CONSTANCIA DE NOTIFICACIÓN MEDIANTE PUBLICACIÓN DE AVISO

Auto No. 9674 del 02 de octubre de 2020

AUTO N° **09674**

“Por el cual se ordena el archivo de la solicitud de Licencia Ambiental iniciada a través del Auto 0892 del 8 de marzo de 2019 y se toman otras determinaciones”

Figura Pasos y Aspectos Considerados para la Definición y Delimitación del Área de Influencia

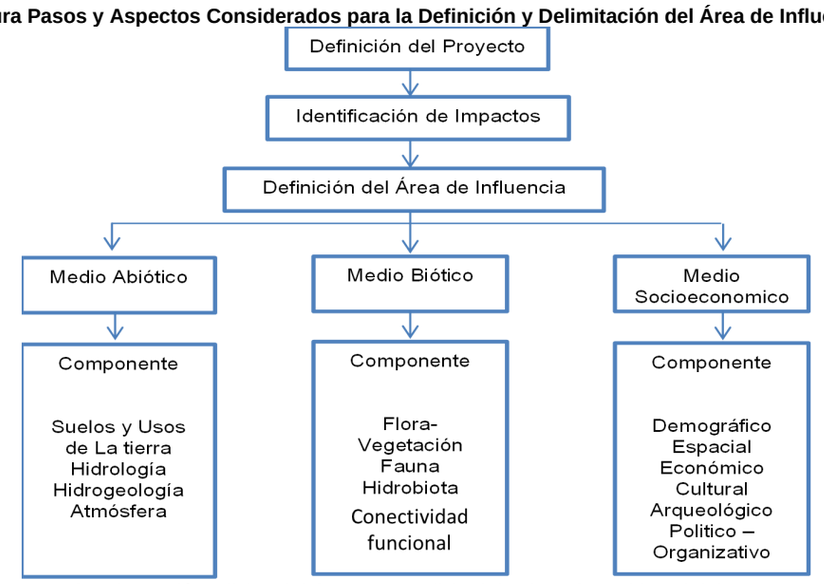
Dicha información fue requerida por esta Autoridad según el requerimiento 67 numeral (d) del acta 91 de 2019*: "Modelar las condiciones esperadas en el río Vetas y aguas debajo de la confluencia entre el río Vetas con el río Suratá"*, lo cual no fue atendido por la Sociedad considerando los resultados del nuevo modelo de calidad del agua allegado por la Sociedad en respuesta a los requerimientos de información adicional y a la definición de longitud de influencia previamente referida. La ausencia de este análisis incide directamente en la valoración del

Figura 5-1 Curva de Duración de Caudales Simulados vs Registrados Periodos de Validación 1996-2002 Y 2013-2015

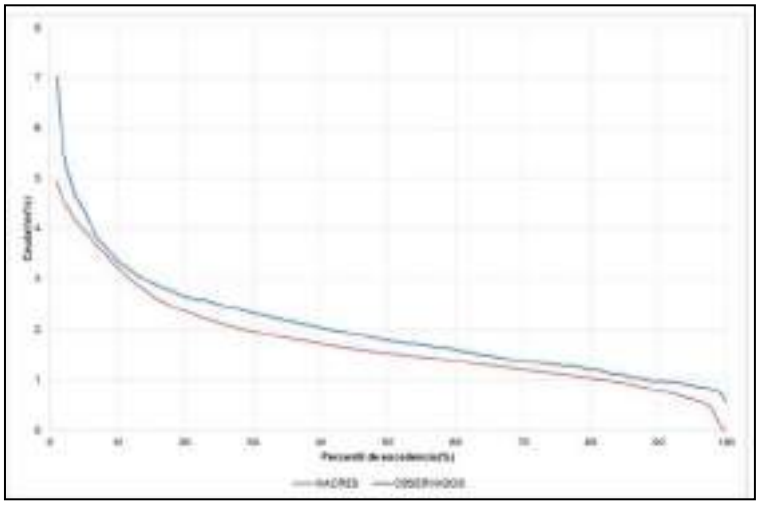
no analiza lo que representa la reducción del caudal base en los diferentes meses del año o en condiciones extremas como puede ser la presencia de un fenómeno de El Niño fuerte, o simplemente, durante los meses de menores precipitaciones del año. Tal ausencia de análisis tanto en la evaluación de los impactos como en los planes de manejo ambiental propuestos no permite un pronunciamiento respecto de sobre de la solicitud de la licencia ambiental del proyecto "Soto Norte".
